OGGETTO: Verbale della conferenza di Servizi decisoria ai sensi art. 14, comma 2, legge 241/1990 in forma semplificata ed in modalità asincrona relativo al procedimento diretto all'emissione del provvedimento, ex art. 52-quater D.P.R. 327/2001, comprendente l'accertamento della conformità urbanistica, l'apposizione del vincolo preordinato all'asservimento con dichiarazione di pubblica utilità dell'opera per la costituzione di servitù previa occupazione temporanea, necessari alla realizzazione del metanodotto "Allacciamento Cartiere SACI S.p.A. DN 100 (4)" tra Strada delle Trincee e via Gelmetto.

Ditta: SNAM RETE GAS

Figura 1

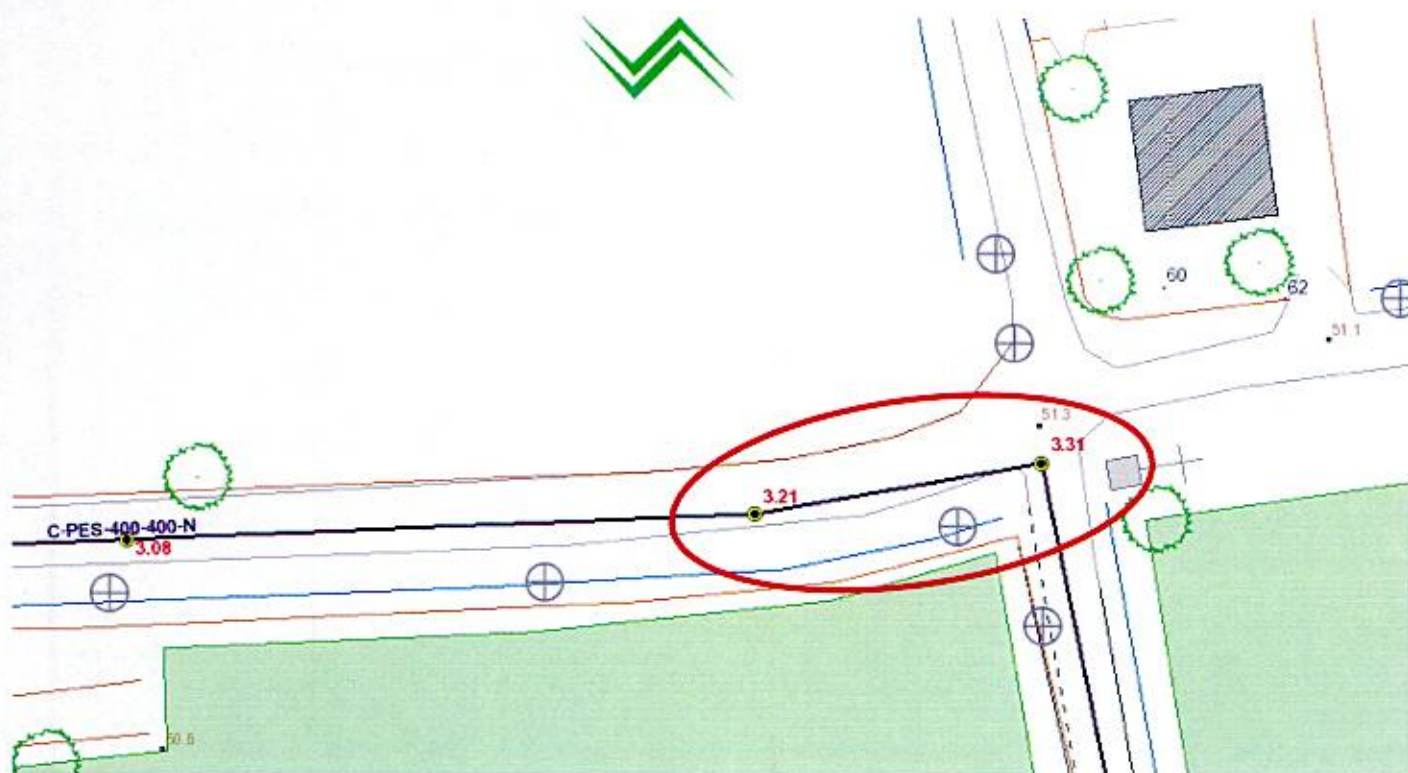
In merito alla Vostra richiesta di esame del progetto dell'intervento in oggetto, per quanto di propria competenza, Acque Veronesi S.c a r.l. segnala che in Via Gelmetto, l'attraversamento in trivella/spingitubo con tubo di protezione DN 200 (4"), riportato sull'elaborato grafico "Tavola 02-NOR-039-RP: Rilievo piano-altimetrico e sezioni di progetto", intercetta ortogonalmente il collettore della fognatura nera in polietilene strutturato DN 400, posizionato ad una profondità compresa tra 2,80 e 3,20 m dal piano stradale (rif. Figura 1).

Le quote sopra indicate e riportate nell'estratto cartografico di Figura 1, sono state verificate in campo, per cui è necessario rivedere la profondità dell'attraversamento in progetto, rappresentato nella sezione B-B' della Tavola sopra citata.
